11 de xaneiro de 2013. ADEGA vén de presentar alegacións ao proxecto de GN-Fenosa de unir mediante unha **central de bombeo soterrada** os encoros de

Salas e As Cunchas, na baixa Limia. 74 meses de obras, máis de un

ALEGACIONES

Niveles en el embalse de Salas
Ciclo de operación semanal tipo

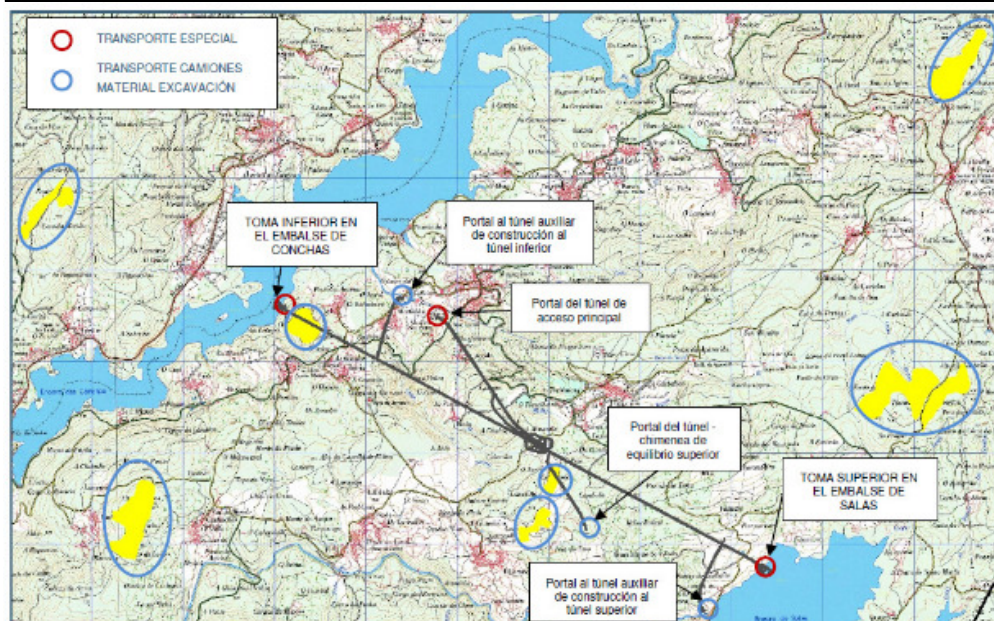
A mesma GN-Fenosa na documentación do proxecto non oculta, ao referirse ao rexime de funcionamento da central de bombeo, cal vai ser o ciclo de operacións:
